改善箇所説明図

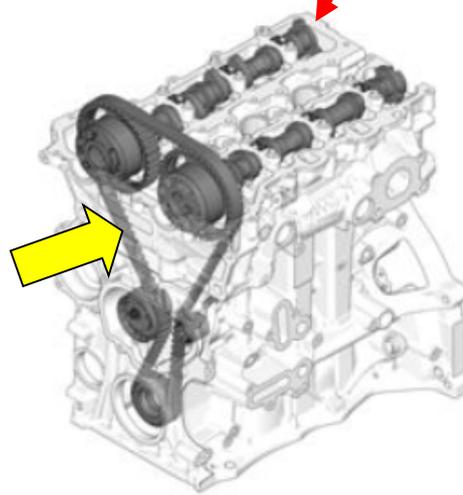
タイミングベルトにおいて、特定の燃料や添加剤の影響によるエンジンオイルの変質のため、エンジンオイルに浸された構造のタイミングベルトの劣化が進行しているものがある。そのため、タイミングベルトの表面が剥離してブレーキバキュームポンプが破損し、ブレーキ倍力装置の機能が低下する。

- ① タイミングベルトを点検し、劣化が確認された場合は、タイミングベルト、バキュームポンプ、オイルフィルターを新品に交換する。
- ② エンジン ECU のソフトウェアを対策プログラムに更新し、倍力装置の機能低下に関する警告機能を追加する。
